Nos réf. : NA3-2016-0623 - Rapport Post exploitation

**RAPPORT DE L'INSPECTION DES INSTALLATIONS CLASSEES**

**Objet : CARENE - Actualisation du programme de suivi de la phase post-exploitation de l'ancienne installation de stockage de déchets de Cuneix sur la commune de Saint-Nazaire**  
Rapport de présentation au CODERST

Schéma de principe pour la séparation des déchets ménagers et des déchets inertes

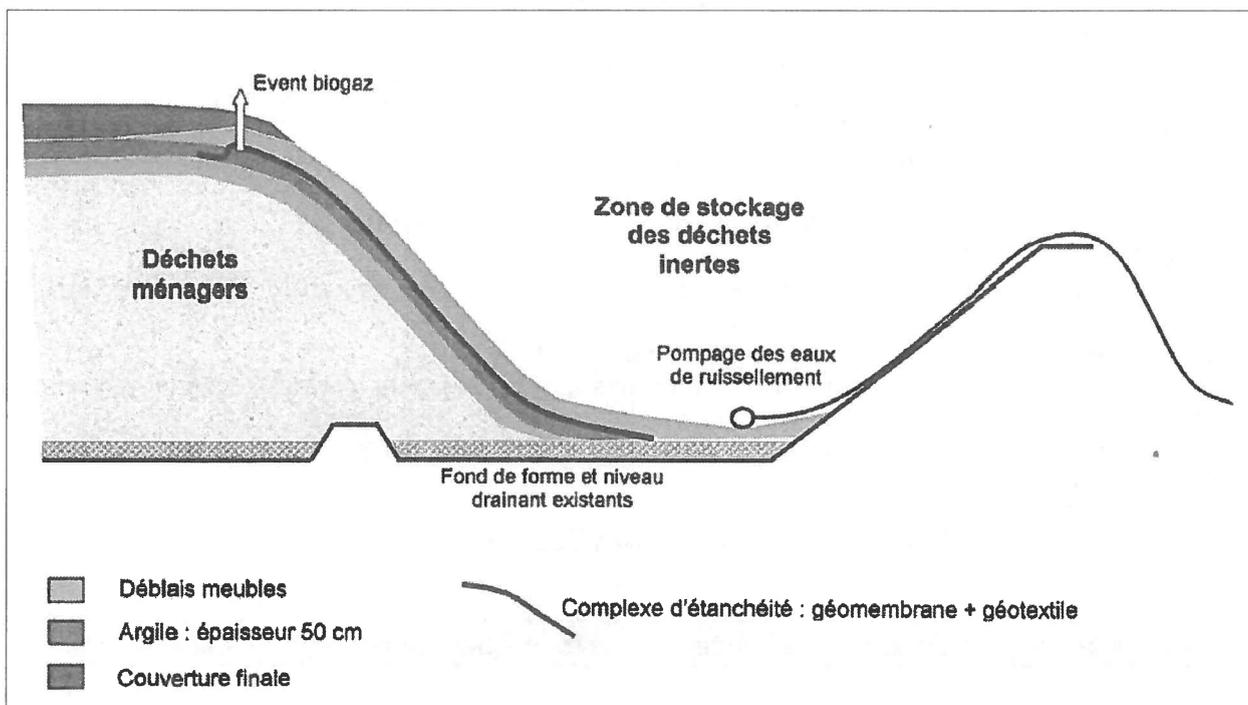
**Couverture des casiers (sur-élévation) :** D'après l'exploitant l'ensemble des déchets ménagers a été recouvert par une couverture conforme à l'article 8.1 concernant la couche de perméabilité. L'inspection note toutefois que le diagnostic par ANTEA en 2008 [3] sur le réseau des lixiviats (voir paragraphe 2.2.1.2 du présent rapport) met en évidence des anomalies ponctuelles sur la qualité de la couverture. Des sondages réalisés montrent un état de la couverture argileuse avec des épaisseurs variables dont ponctuellement des épaisseurs inférieures à la demande réglementaire. Suite à la visite d'inspection du 27 janvier 2015, l'exploitant a dressé un premier point sur ces anomalies et les actions engagées [9]. Dans son courrier [10] la CARENE s'engage à compléter cette transmission par la présentation des actions restant à mener et leur programmation.

**Vide fouille :** La couverture du vide fouille correspondant au casier 6 proposée par l'exploitant [6] n'appelle pas de commentaire de la part de l'inspection. Pour info, l'arrêté ministériel qui encadre le fonctionnement des ISDI y compris la couverture finale prévoit la mise en place d'une couverture finale à la fin de l'exploitation dont le modèle permet la résorption et l'évacuation des eaux pluviales, sans autre prescription particulière quant à sa constitution. Pour le comblement de ce casier, la CARENE sollicite la possibilité d'accueillir les déchets inertes qui sont déposés sur la déchetterie. Cette proposition n'appelle pas un avis défavorable de la part de l'inspection sous réserve que la qualité des matériaux utilisés réponde aux prescriptions définissant les matériaux inertes par l'arrêté ministériel du 12 décembre 2014.

Aucune modification des conditions relatives à la post-exploitation définies par l'arrêté préfectoral du 17 janvier 2003 n'est nécessaire concernant la couverture finale des déchets sinon l'adaptation de la couverture pour le casier 6. Cette adaptation est prévue à l'article 3.2 du projet d'arrêté préfectoral en pièce jointe.

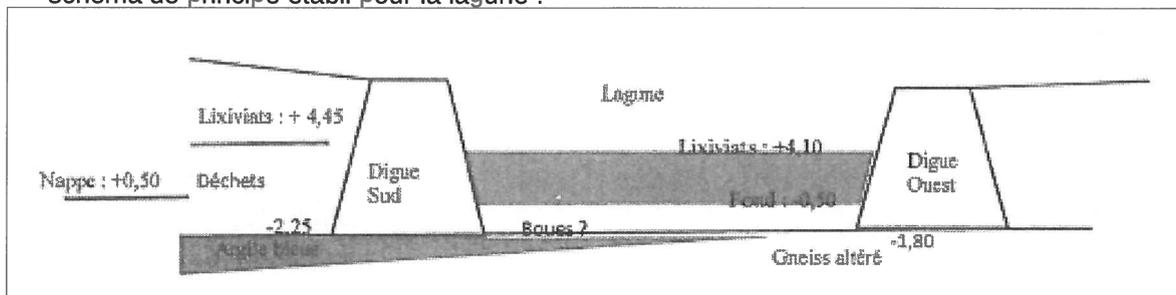
Au cours de la surveillance du site, il a été constaté que cette digue périphérique présente ponctuellement des résurgences de lixiviats susceptibles de rejoindre le milieu naturel sans traitement. L'étude par ANTEA en mars 2008 [3] a permis d'avoir une vision d'ensemble de la charge hydraulique des lixiviats sur le site et d'analyser les zones de faiblesse (couverture, fossé, etc.) susceptibles de favoriser l'augmentation de la quantité de lixiviats et donc les résurgences.

Le rapport ANTEA de 2008 met en évidence outre des problèmes techniques, des problèmes liés à la mauvaise surveillance ou entretien du site (pas de curage du bassin de lixiviats bruts, bouchage de certains drains, bouchage de certains collecteurs d'eaux de ruissellement, etc.). Suite à la visite d'inspection du 27 janvier 2015, un bilan précis des actions engagées ou restant à être engagées va être réalisé par la CARENE [9,10].

Concernant plus particulièrement les suintements d'eaux souillées observés à l'ouest du site en pied de talus du chemin de l'Île Jacqueline, il convient de prescrire par voie d'arrêté préfectoral une surveillance et de prescrire en cas d'évolution défavorable la proposition d'actions de correction. Cette surveillance est l'objet de l'article 4.6 du projet d'arrêté. D'une manière générale, le projet d'arrêté prévoit comme vu à l'article 2.2.1.1 un bilan global de la gestion des lixiviats de la partie basse du massif des déchets.

Enfin, considérant les incertitudes sur la bonne étanchéité du bassin de lixiviats bruts, mais considérant qu'aucune dégradation n'est observée dans les piézomètres de contrôle d'ANTEA, il est proposé de poursuivre cette surveillance. En cas d'anomalie, une réfection du bassin devra être envisagée. Cette proposition fait l'objet de l'article 4.7 du projet d'arrêté préfectoral en pièce jointe.
